**ARPAT - AREA VASTA CENTRO - Dipartimento di Firenze - Settore Supporto tecnico**

**Oggetto:** Parere – richiesta di concordamento del piano di indagini preliminari, ai sensi dell'art.242ter D. Lgs.152/06, relativo al sito contaminato codice SISBON FI-1603.

Denominazione sito: Linea Tramviaria 4.2 – Tratta Le Piagge- Campi Bisenzio – area N.C.T.  
Comune di Firenze Foglio 38, P.Illa 606, proprietario ALIA Servizi Ambientali

Codice SISBON: FI-1603

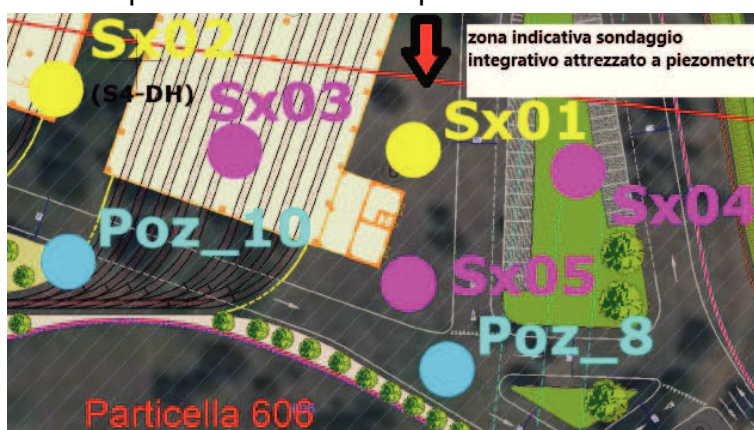
c) Nell'ottica di aver dati analitici nel comparto nord (vedi Fig. sottostante) rispetto la verticale ove è stato registrato il superamento per il parametro  $C > 12$  per la matrice terreno insaturo (suolo profondo) si prescrive la realizzazione di un ulteriore sondaggio con le medesime caratteristiche dei n°3 previsti dal proponente alla lettera b) (profondità da p.c. 15 metri, attrezzati a piezometro 3 pollici, finestrati da -1 metro a fondo terebrazione).

Tale indagine servirà anche come ulteriore verifica della matrice acque sotterranee, poiché è nota, da dati storico inventariali e da studi di dettaglio in aree contermini, una morfologia della superficie di falda articolata e particolarmente complessa.
